**ALTO
TIETÊ**

MEMÓRIA DA 17ª REUNIÃO DA CTGI, CONJUNTA COM AS DEMAIS CÂMARAS TÉCNICAS: CTEA, CTPA, CTMH e CTAS - GESTÃO 2023-2025		
DATA: 20/06/2024	HORÁRIO: 09h00	LOCAL: Plataforma Teams
LISTA DE PRESENÇA		
Nome	Entidade	Câmara Técnica
Wolney Castilho	IPT	CTPA
Gerson Salviano	IPT	CTGI e CTMH
Paulo Ugolini	Centro de vigilância sanitária	CTMH
Ivan Shirahama	PM de São Paulo	CTGI
Elaine Colin	PM de Santo André	CTEA
Natacha Nakamura	PM de Suzano	CTGI
Sergio Marçon	PM de São Bernardo do Campo	CTGI e CTMH
Leandro Almeida	PM de Itaquaquecetuba	CTEA
Bruna Araujo	PM de Itaquaquecetuba	CTMH
Camila Arantes	UFABC	CTEA
Paula Ciminelli	UFABC	CTEA
Melissa Graciosa	UFABC	CTGI e CTMH
Letícia Trombeta	UNIFESP	CTPA
Francisca Adalgisa	APU	CTEA
JUSTIFICATIVAS DE AUSÊNCIA		
Gilson Guimarães	CETESB	CTGI
Silene Baptistelli	SABESP	CTGI
Marta Marcondes	Universidade Municipal de São Caetano do Sul	CTGI e CTMH
CONVIDADOS		
Nome	Entidade	
Larissa Silva	FABHAT

Projeto 06 – PREFEITURA MUNICIPAL DE MOGI DAS CRUZES – CRIAÇÃO E IMPLANTAÇÃO DO PARQUE LINEAR DE JUNDIAPEBA - RIO JUNDIAÍ

Projeto 04 – SUINÃ - INSTITUTO SOCIOAMBIENTAL – DIAGNÓSTICO SOCIOAMBIENTAL PARA A RESTAURAÇÃO ECOLÓGICA NA SUB-BACIA DE CABECEIRA

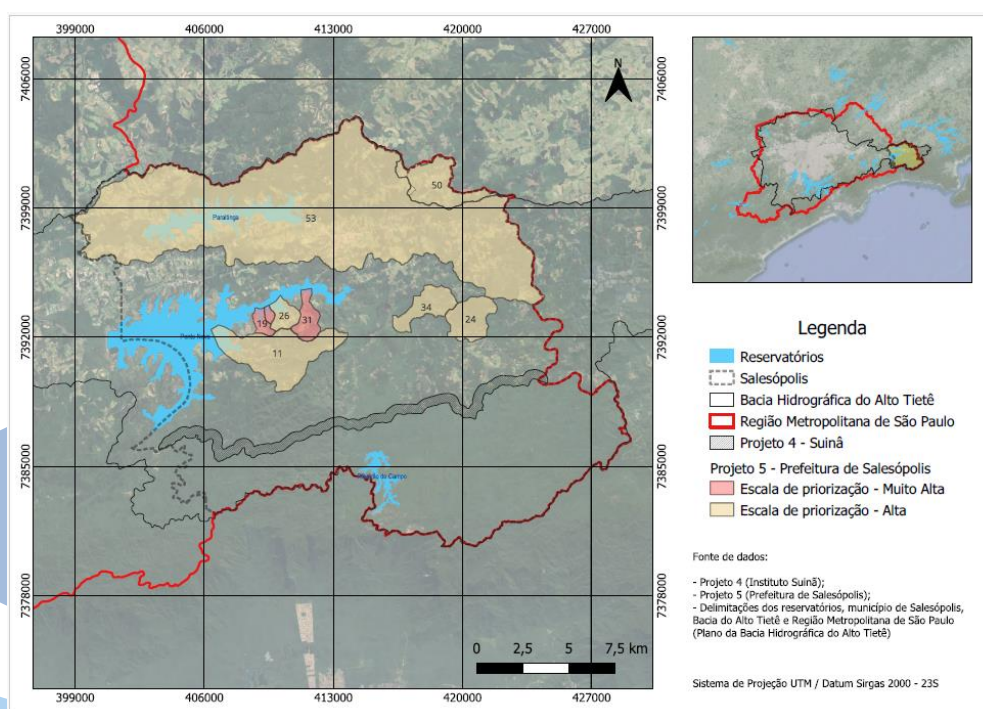
As propostas 4 e 5, apresentadas respectivamente pelo Suinã – Instituto socioambiental e pela PM de Salesópolis possuem escopos parecidos e ambas serão desenvolvidas no mesmo município, desta forma, após discussão entre os membros presentes ficou definido que seriam analisadas as áreas de estudo de cada um dos projetos para confirmar se não há sobreposição entre elas, em caso negativo seriam solicitadas as complementações, porém se ambos os projetos tivessem a mesma área de abrangência seria realizada nova reunião com os tomadores para verificar a melhor solução.

Após envio dos arquivos shapefiles pelos tomadores ficou claro que as áreas de abrangência das propostas não são as mesmas, conforme demonstrado na figura abaixo.
